ДИРЕКТИВА 1999/26/ЕО НА КОМИСИЯТА

за привеждане в съответствие с техническия прогрес на Директива 93/94/ЕИО относно мястото за монтиране на задната регистрационна табела на двуколесни и триколесни моторни превозни средства

Фигура 1

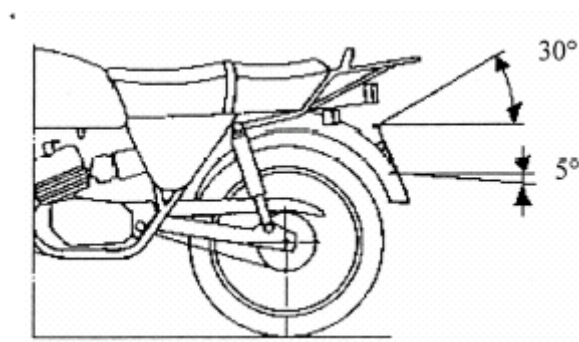
8. Фигура 1 се заменя със следната фигура:

“Ъгъл на геометрична видимост (двустенен ъгъл с хоризонтален край)”
